Keuringsverslag van een elektrische laagspanning- en zeer lage spanningsinstallatie

NIET CONFORM

Plaats van het onderzoek		Elgenaar	
Straatnaam	Sportlaan	Naam	-
Huisnummer	61	Straatnaam	Sportlaan
Busnummer		Huisnummer	61
Postcode	8810	Busnummer	
Gemeente	LICHTERVELDE	Postcode	8810
Land	België	Gemeente	LICHTERVELDE
		Land	België

Aard onderzoek: Controlebezoek van een oude huishoudelijke elektrische installatie van een wooneenheid bij verkoop op vraag van de verkoper volgens (KB 08/09/2019) - AREI Boek 1- 8.4.2. en 8.2.1. en 4.2.4.3.

Afbeelding schake- en verdeelbord:

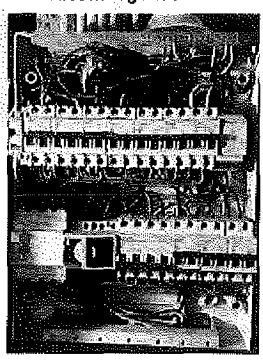
I2.01 De waarde van de isolatieweerstand van één of meerdere stroombanen is kleiner dan 0,5M ohm (Boek 1 Onderafdeling 6.4.5.1.)

I2.02 De continuïteit van equipotentiaal en/of beschermingsgeleiders zijn niet gewaarborgd. (Boek 1 Onderafdeling 5.3.5.3.G, en 5.4.3.5)

I3.08 Een demonteerbaar aansluitstuk (aardingsonderbreker) dient aangebracht te worden in de aardgeleider teneinde de meting van de aardweerstand mogelijk te maken. (Boek 1 Onderafdeling 5.4.3.5.)

I3.09 Een demonteerbaar aansluitstuk (aardingsonderbreker) moet steeds gemakkelijk bereikbaar zijn. (Boek 1 Onderafdeling 5.1.5.1. en 5.4.3.5.)

I5.10 Niet gebruikte invoeringen van het verdeelbord zijn niet correct of onvoldoende afgedicht. (Boek 1 Afdeling 5.1.4. en 4.2.2.3.)

I6.06 De differentieelstroombeschermingsinrichtingen die worden geplaatst in huishoudelijke installaties zijn ten minste van het type A. Een differentieelstroombeschermingsinrichtingen van het type AC is niet toegelaten. (Boek 1 Onderafdeling 5.3.5.3.)

I6.09 (Installaties voor 1/10/1981) Er is geen bescherming door een differentieelstroombeschermingsinrichting met een gevoeligheid van max 30mA voorzien voor contactdozen zonder aardpen. (boek 1 afdeling 8.2.1 punt 6)

I8.07 Leidingen zijn te bevestigen met aangepaste bevestigingsmiddelen. (Boek 1 Onderafdeling 5.2.2. en 5.2.9.)

I9.02 Schakelaar, contactdoos of aftakdoos herschikken en opnieuw bevestigen. (Boek 1 Onderafdeling 1.4.1.3.)

I9.06 Niet alle contactdozen op LS zijn kinderveilig en/of voorzien van een beschermingscontact (NBN C61-112). (Boek 1 Onderafdeling 1.4.2.3. en 5.3.5.2.)
